## Vysvetlenie informácií potrebných na vypracovanie ponuky a na preukázanie splnenia podmienok účasti č. 3

**Predmet zákazky:** Dostavba a obnova budovy „A“ Hurbanova ul. č.15, Žilina

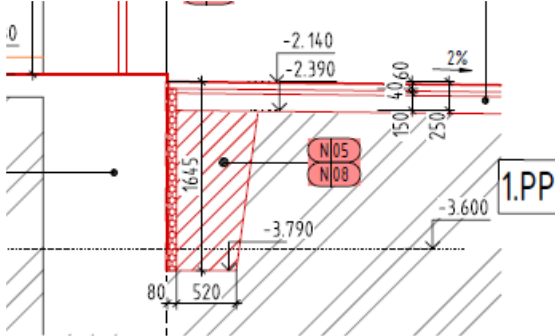
Vo výkaze vonkajších výplní pre SO 01 a aj v pôdorysoch dostav.prác je pri položke č.010 uvedená pre 3 ks protipožiarna odolnosť EI 30 D2-C, kde „C“ znamená samozatvárač.

V požiarnej ochrane požiadavka na samozatvárač nie je.

Domnievame sa správne, že došlo ku chybe v časti arch. a uvedené okná majú byť bez samozatvárača?

V časti architektúry došlo k chybe, okná majú byť bez samozatvárača. Platí informácia uvedená v požiarnej ochrane. Verejný obstarávateľ v zmysle uvedeného upravuje PD o nasledovné dokumenty:

- 15\_Pôdorys 1.PP\_Dostavovacie práce
- 16\_Pôdorys 1.NP\_Dostavovacie práce
- 17\_Pôdorys 2.NP\_Dostavovacie práce
- 18\_Pôdorys 3.NP\_Dostavovacie práce
- Výkaz vonkajších výplní

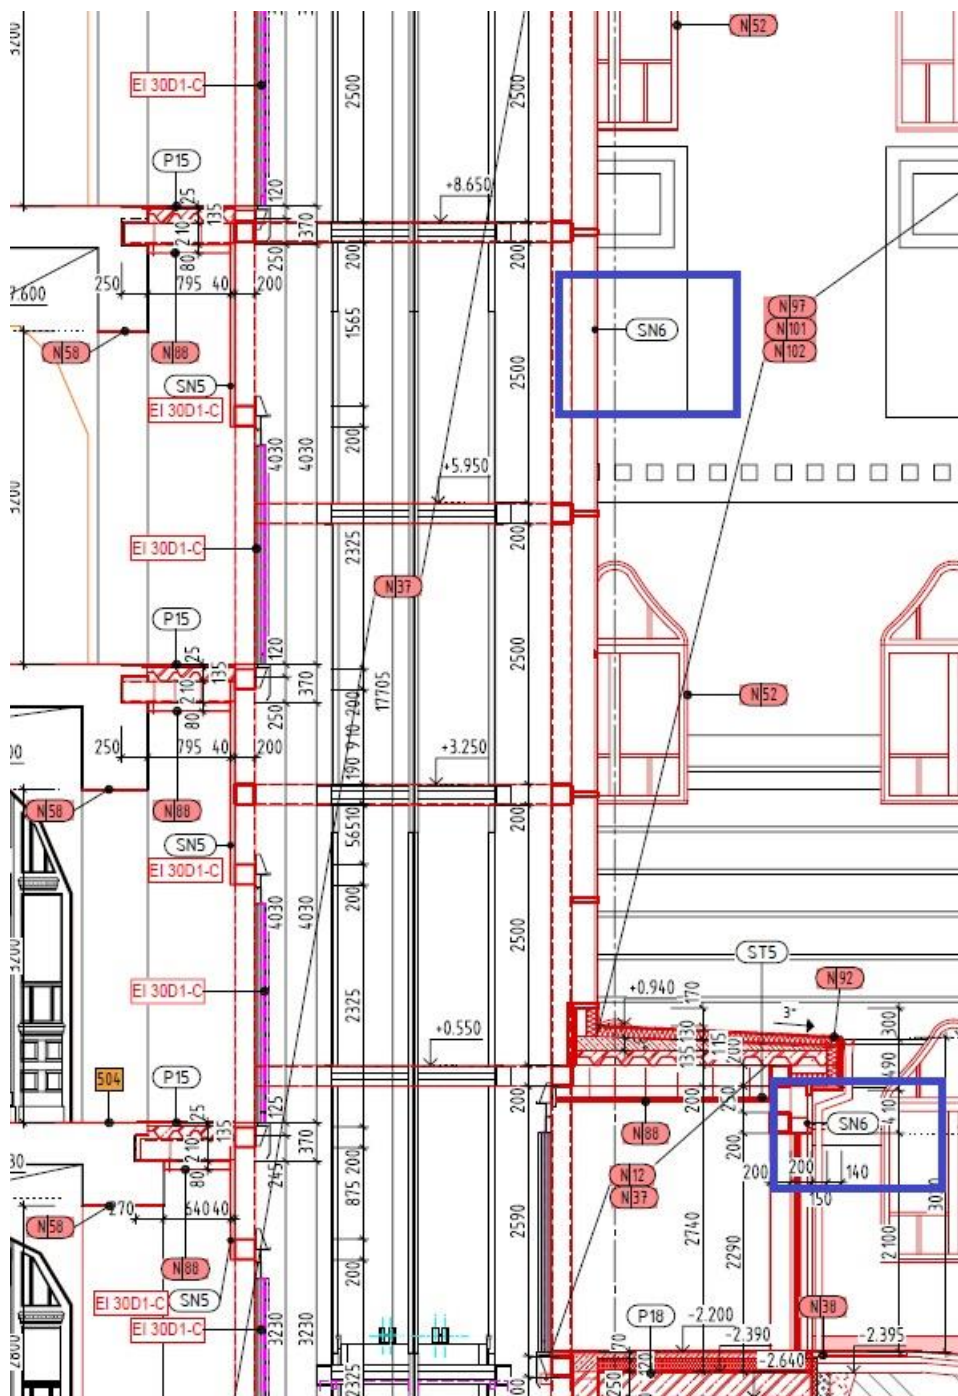
Vo VV Architektúra, p.č. 555 Vstupné dvere do výtahu a p.č. 556 Opláštenie výťah. šachty je odvolávka SN6.

**Žiadame doplniť výpis k tejto položke (Podrobný projekt). Žiadame uviesť, kde sa odvolávka SN6 nachádza.**

SN 6 je skladba obvodového pláštá výtahovej šachty a zádveria výtahu, viď obrázok nižšie, ako aj výrez z rezu A-A, kde je odvolávka na uvedenú skladbu (v modrom rámečku):

**SN6** OBVODOVÝ PLÁŠŤ VÝTAHOVEJ ŠACHTY A ZÁDVERIA VÝTAHU

ĽAHKÝ OBVODOVÝ PLÁŠŤ NA BÁZE HLINÍKA  
 SYSTÉMOVÉ RIEŠENIE AKO STLPIKOVŔ-PRIEČNIKOVÁ KONŠTRUKCIA  
 S PRERUŠENÝM TEPELNÝM MOSTOM  
 VÝROBOK: SCHUECO, REYNAERS A POD.  
 OCEĽOVÁ NOSNÁ KONŠTRUKCIA VÝTAHOVEJ ŠACHTY
